Hoogheemraadschap van
Rijnland

Toelichting
Partiële herziening Peilbesluit
Zuid- en Noordeinderpolder:
peilvak OR-4.12.1.17
(voormalig peilvak OR-4.12.1.3-OOST)

Onderdeel van Watergebiedsplan Nieuwkoop eo.

Oud figuur 7.7: Peilvakken variant C Zuid- en Noordeinderpolder.

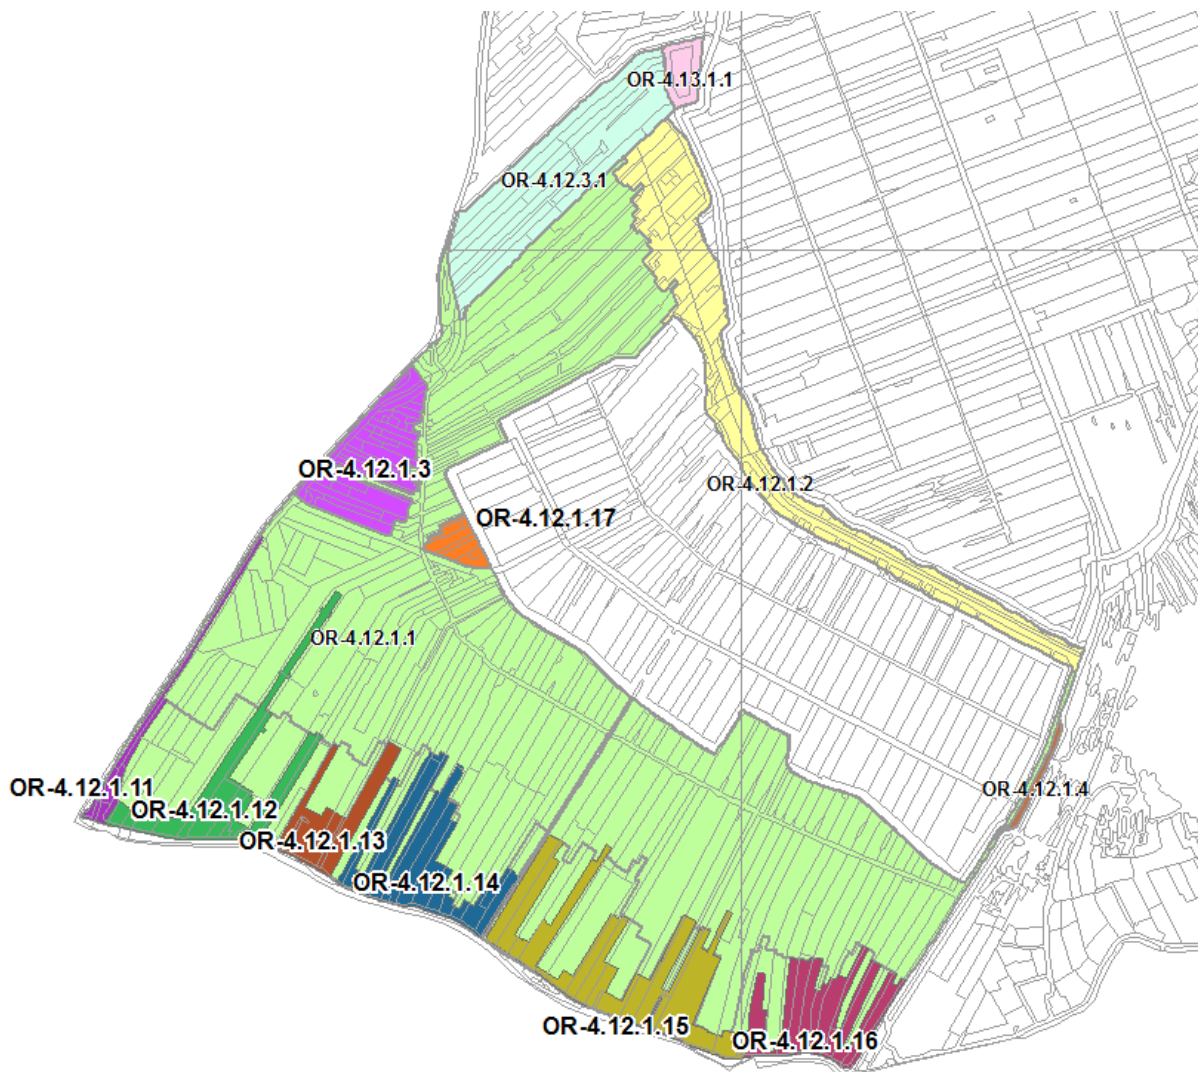
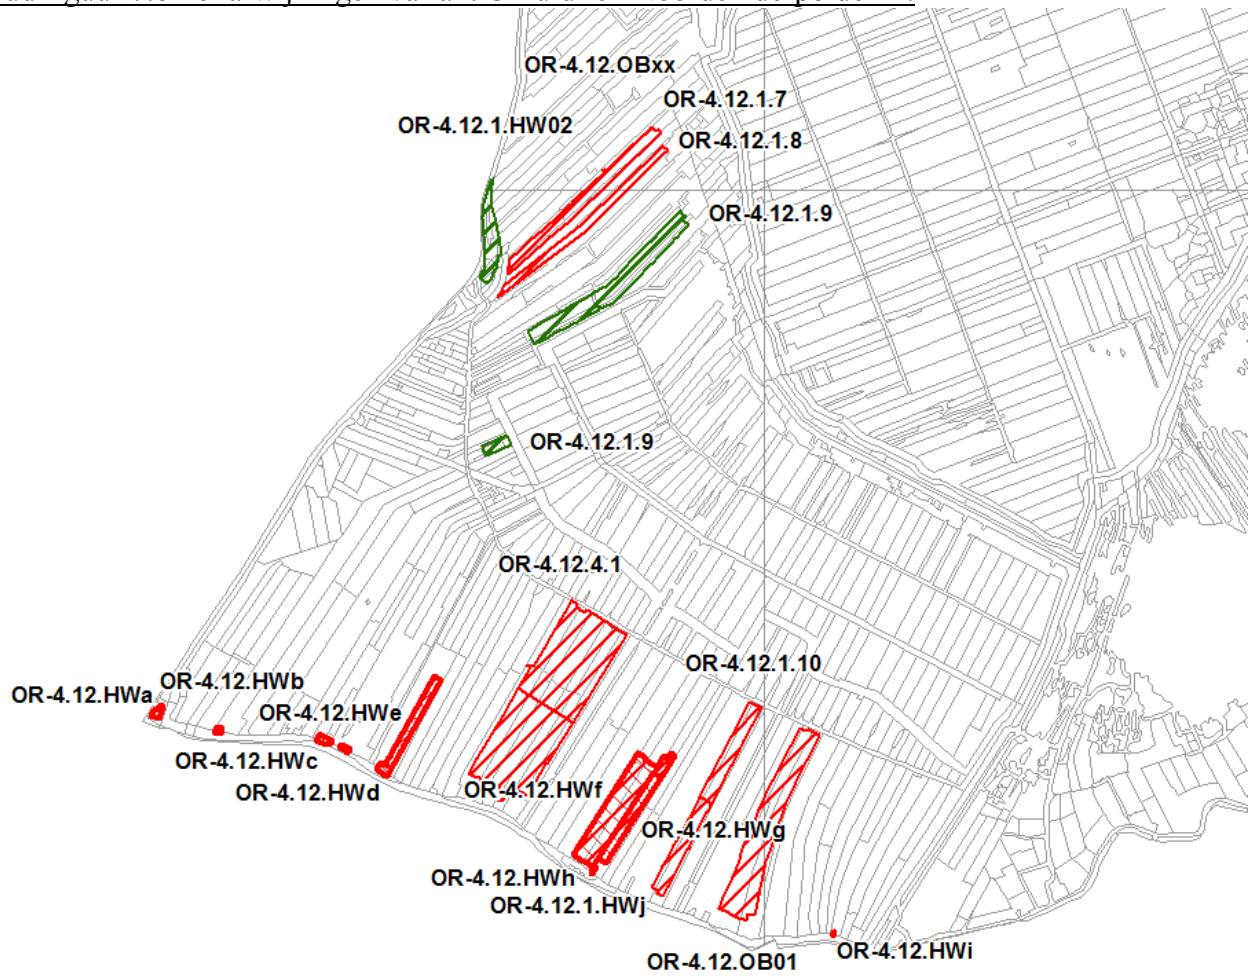
In variant C verandert de peilvakindeling door een aantal peilvakken samen te voegen. De peilvakken OR-4.12.1.3(oost) en OR-4.12.1.3(west) zijn aparte peilvakken geworden toen het hoofdpeilvak OR-4.12.1.1 verlaagd is bij het instellen van het peilbesluit in 1995. Beide peilvakken worden via een opmalingspompje uit het hoofdpeilvak voorzien van water. De waterdiepte in dit gebied zou bij het lagere peil te klein geworden zijn in verband met de aanwezige bagger in de watergangen en ook vreesde men voor schade aan bebouwing. Beide peilvakken blijven bestaan. Een peilverlaging is niet wenselijk in verband met mogelijke schade aan bebouwing veroorzaakt door ongelijke zettingen. Omdat de peilvakken onderling niet met elkaar zijn verbonden, krijgen beide peilvakken een eigen nummer. Voormalig peilvak OR-4.12.1.3(west) is peilvak OR-4.12.1.3 geworden en voormalig peilvak OR-4.12.1.3(oost) wordt peilvak OR-4.12.1.17.
